Dopravní terminál v Jaroměři

Změnový list č.: 2

Vícepráce a méněpráce dle požadavku investora k 22.5.2019

Věc : **Stanovisko GP ke změnovému listu č.2**

Situace realizovaných sond do podloží (22.5.2019):

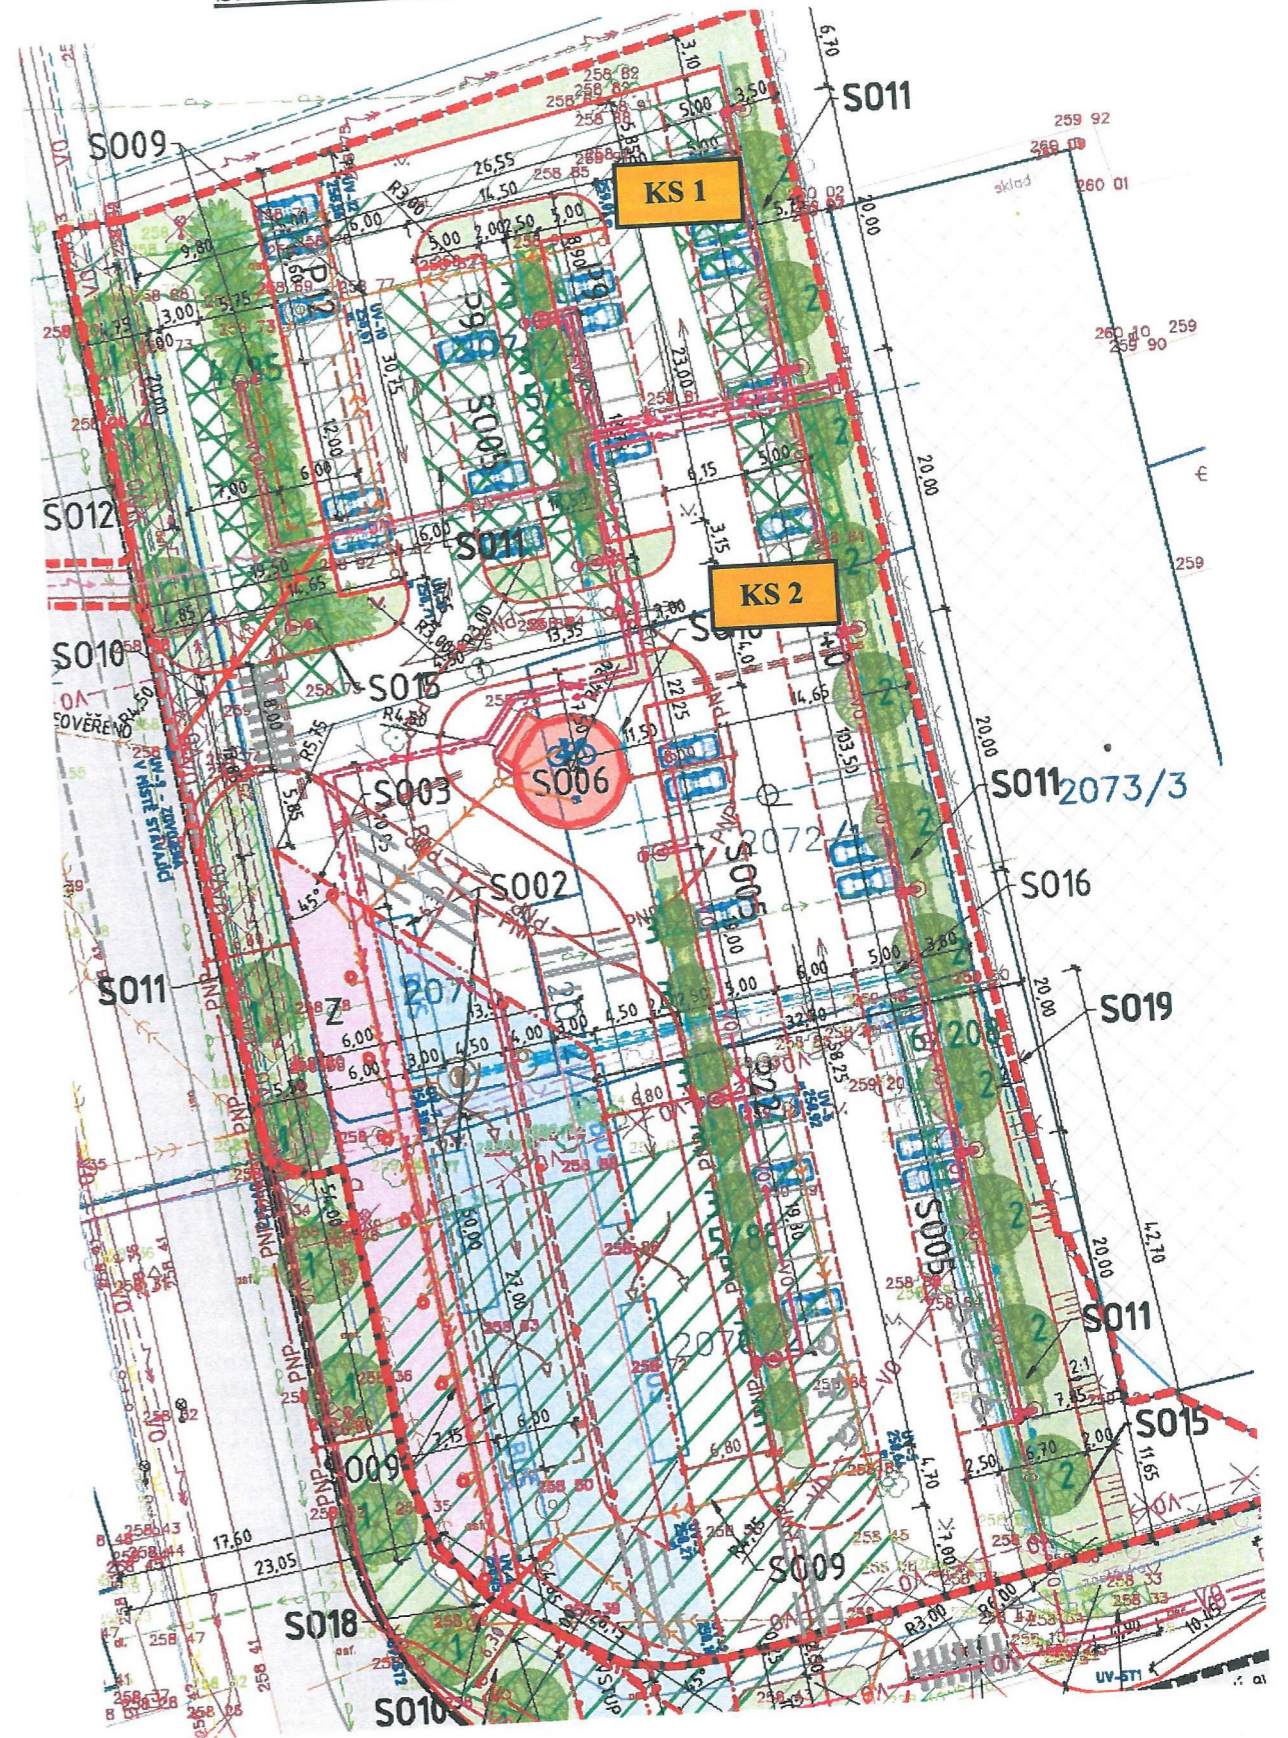
Na základě terénní pochůzky po stavbě za účasti zástupců zhotovitele byla dne 22.5.2019 posouzena realizace výměny materiálu – sanace a odtěžení -0,50 m pod úroveň paraplaně (tedy -0,80m pod zemní pláň). Toto posouzení je dodatkem - doplněním již vydaného písemného vyjádření č. 34/19/OH ze dne 9.4.2019, kde jsme zhodnotili podloží a doporučili sanační opatření v podloží komunikací a parkovacích stání v prostoru budoucího DT v Jaroměři.

V severovýchodní části staveniště se potvrdil výskyt nevhodného a neúnosného podloží, kde i po prohloubení - odkopu na úroveň -0,50m byly zastiženy různorodé navážky, vč. pozůstatků odpadů a zemin špatných geotechnických parametrů. Převládají jíly se střední až s vysokou plasticitou, ojediněle jíly písčité, rozbředlý, nasycený mělce infiltrovanou vodou. V této části se původně předpokládala sanace podloží do hl. 0,50 m pod úroveň paraplaně. S ohledem na lokálně zastižená místa, dle provedených sond, kde se vyskytuje zcela neúnosné podloží, doporučujeme prohloubení výměny materiálu v mocnosti 0,50 m – 0,80 m od stávající úrovně skřívky, dle zastiženého podloží. Rozsah výměny viz situace stavby (sondy KS1 a KS2,) a sondy v prostoru KS3-KS6-KS9 dle posouzení ze dne 9.4.2019. Tento vytěžený materiál doporučujeme nahradit hrubozrnným materiálem, drceným kamenivem frakce 63/125 mm.

-prohloubení sádky (předpokládáme) o 0,70 m nahrotem šíd 63/1425
